SERVICE INFO – INA 0105

Ремонтный комплект 530 0550 10 для дизельных двигателей VAG с непосредственным впрыском топлива второго поколения

Рисунок 2: Направляющий ролик 532 0623 10 (слева)/направляющий ролик 532 0349 10 (справа)

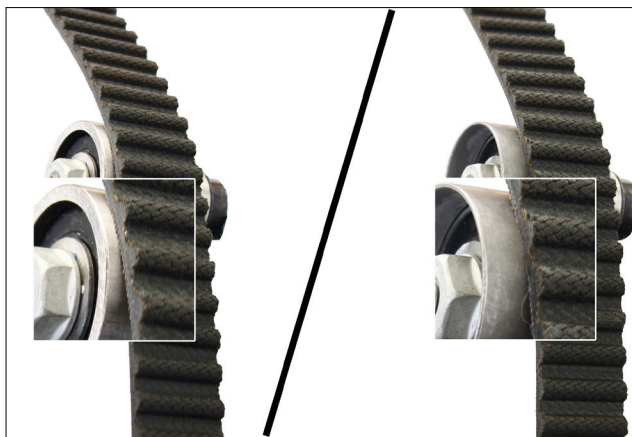
Все указанные комплекты укомплектованы улучшенным направляющим роликом 532 0623 10 (рис.2, слева). Этот ролик заменил направляющий ролик 532 0349 10 (рис.2, справа).

В сравнении с предыдущим вариантом, улучшенный ролик шире на 6,6 мм. Как результат, ремень соприкасается с роликом по центру, что позволяет более эффективно распределить нагрузку на подшипник ролика. Благодаря этим изменениям, ролик полностью адаптирован под условия работы ГРМ.
